**Prüfbericht im Rahmen des Planfeststellungsverfahrens zur  
Stilllegung des ERA Morsleben**

**Prüfkomplex  
„Verfüllen und Verschließen von Strecken“**

**Teil 1 – Plausibilitäts- und Konsistenzprüfung**

**Datum:** 26.04.2010

Bild 4.1: Lage der vorgesehenen temporären Abdichtungen auf der 4. Sohle des Grubengebäudes Bartensleben (nach Abb. 3.1-14 aus U16).

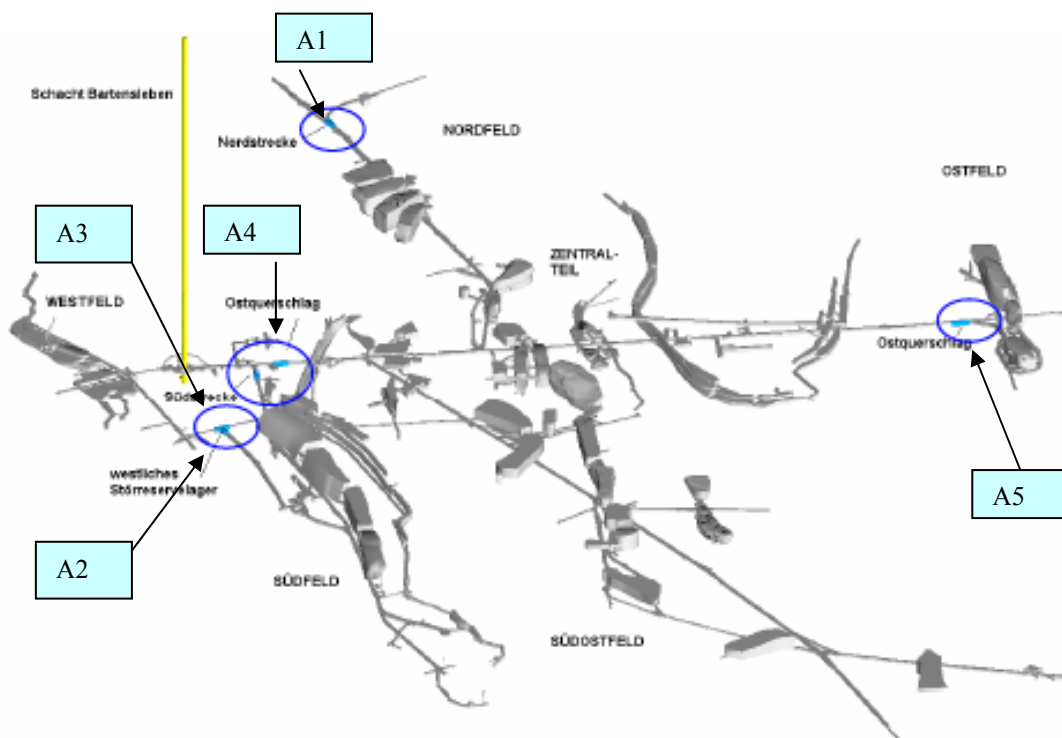
Eine vergleichende Gegenüberstellung der Ausführungen in U16 und U09 zeigt, dass in U16 insgesamt 5 Lokationen für temporäre Abdichtungen genannt werden (4 im Nord- und Südfeld, bestehend aus „Zement, Steinkohlenfilterasche und Wasser“ (U16, S. 173) und 1 im Ostfeld, bestehend aus „zementbasiertem Beton“ (U16, S. 173), während in U09 die Abdichtung im Ostquerschlag vor dem Ostfeld (→ Bild 4.1: A5) nicht genannt wird und auch keine Hinweise bzgl. unterschiedlicher Baustoffe dokumentiert sind.

Bild 6.1: Geplanter Bauwerksentwurf (U01)

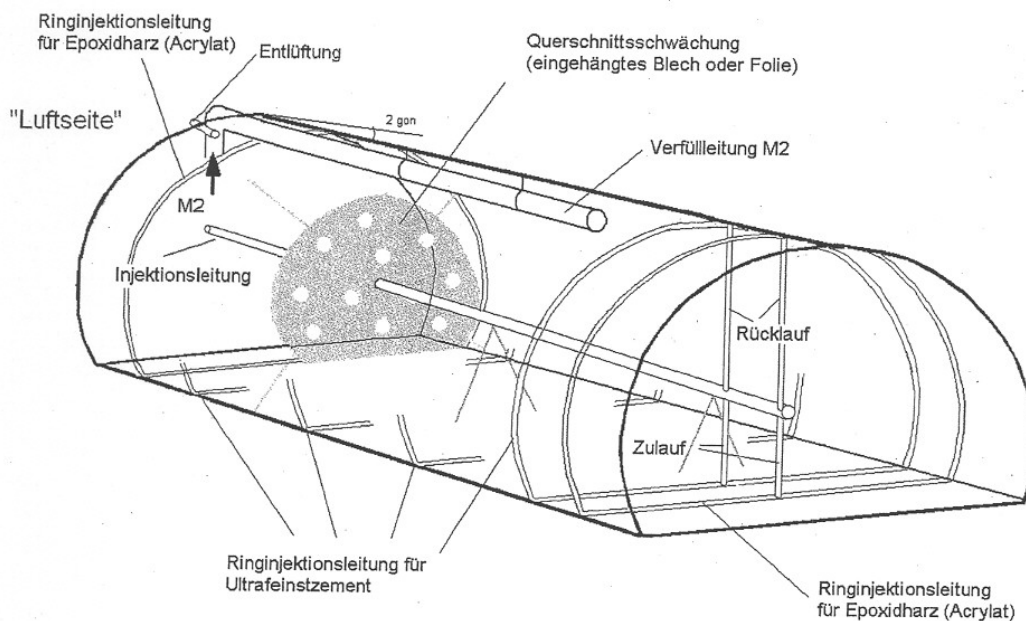
Ungeklärt ist im Rahmen der Ausführungen zum Entfernen der ALZ, was unter dem „Ausrunden der Ecken“ des ca. 20 m<sup>2</sup> großen rechteckigen Querschnittes zu verstehen ist. Aus den bekannten Spannungsverteilungen um rechteckige Grubenbaue bei Ansatz eines näherungsweise isostatischen Primärspannungszustandes ist davon auszugehen, dass im mittleren Be-

reich der Stöße rechteckiger Strecken die Ausdehnung der ALZ am größten ist. Damit würde der Durchmesser eines nach dem Nachriss nahezu kreisförmigen Grubenbaues durch diese Maximalausdehnung der ALZ in den Streckemitten bestimmt werden. Im Widerspruch zu diesen Überlegungen steht allerdings der in U01 dargestellte Bauwerksentwurf (Bild 6.1). Gemäß Bild 6.1 ist im Bereich der Firste und der Stöße die „Ausrundung der Ecken“ nach dem vorstehend skizzierten Prinzip erfolgt, nicht jedoch im Bereich der Sohle. Damit bleibt ungeklärt, wie die ALZ im Bereich der Sohle entfernt wird. Die im oberen Querschnittsbereich vermiedenen Ecken sind im Bereich der Sohle noch vorhanden.

Eine zu F20 analoge Aussage gilt grundsätzlich auch für die vorgesehenen „Querschnittsschwächungen“ zur Vermeidung potenzieller Schrumpfrisse im Betonkörper. Die durch die „Querschnittsschwächungen“ senkrecht zur Längsachse des Dammbauwerkes orientierten Risse könnten nach Einschätzung der Prüfer für die zur Abdichtung der Kontaktfuge geplanten Injektionen zugänglich sein. Die Funktionalität der „Querschnittsschwächungen“ ist ohne den geforderten Funktionsnachweis nicht überprüfbar. Hilfreich wäre diesbezüglich eine in U01 ausgeschlossene Aufwältigung des Versuchsbauwerkes nach Abschluss der Untersuchungen.

Bild 7.1 Geologischer Schnitt 3.1 U15 mit den Abdichtungsbauwerken zum Ostfeld auf der 2. und 4. Sohle

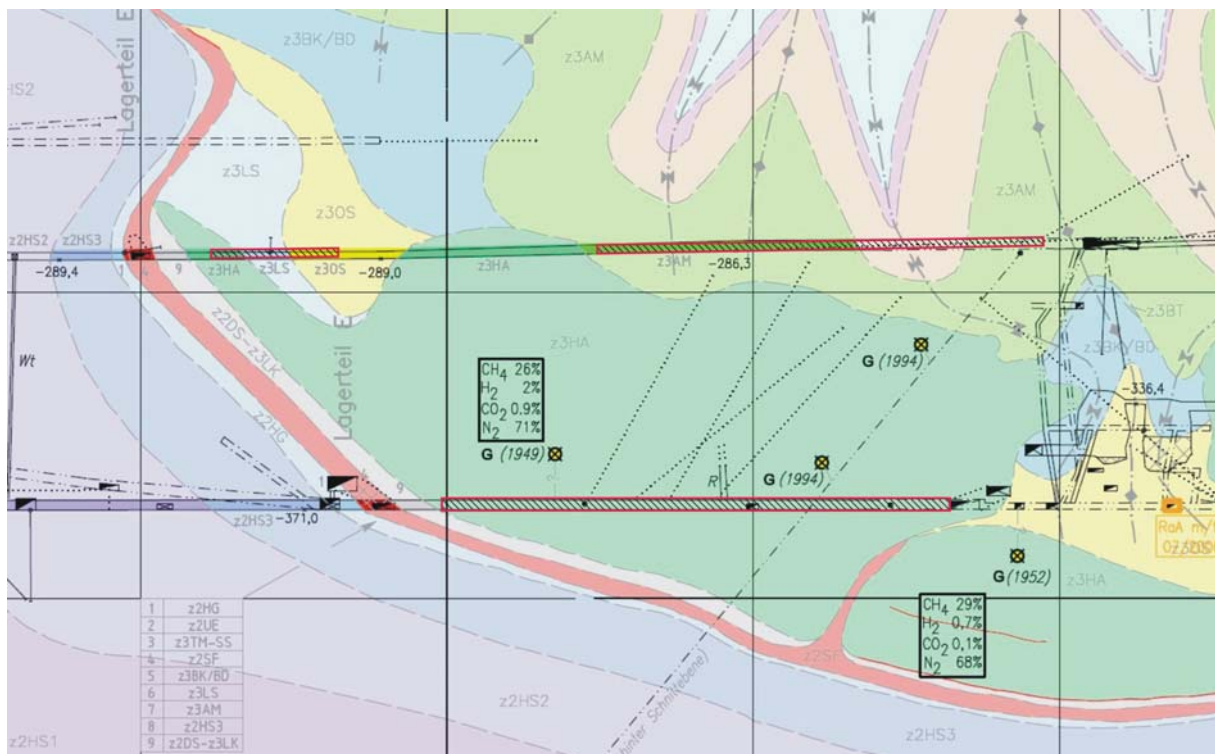
Die in U10 Kap. 5.1 dokumentierten Ausführungen zur geologischen Standortbeschreibung beinhalten keine Hinweise zu den im nördlichen Stoss geteuften Bohrungen zur Prüfkörpergewinnung, den 4 Schrägbohrungen in der Firste und zum vermauerten Rolloch R (17YEQ01\_RL002). Angesichts ihrer Bedeutung für die Aussagen zur Dichtheit des Bauwerks sind nach Einschätzung der Prüfer entsprechende Informationen zu ergänzen. Vorstehende Aussage gilt insbesondere für die Firstbohrungen, die gemäß U19 bis zu 85 m weit in das Gebirge und damit bis in das hangende Anhydritmittelsalz oberhalb des Hauptanhydrits gestoßen wurden. Ungeachtet der Tatsache, dass mit den Unterlagen U13 – U16 die Planungen zur Verfüllung von Bohrungen im Grundsatz dokumentiert sind, fehlen nach Einschätzung der Prüfer in U10 zumindest Hinweise zur Existenz und Bedeutung der im Bereich des Abdichtungsbauwerkes aufgeschlossenen Bohrungen.
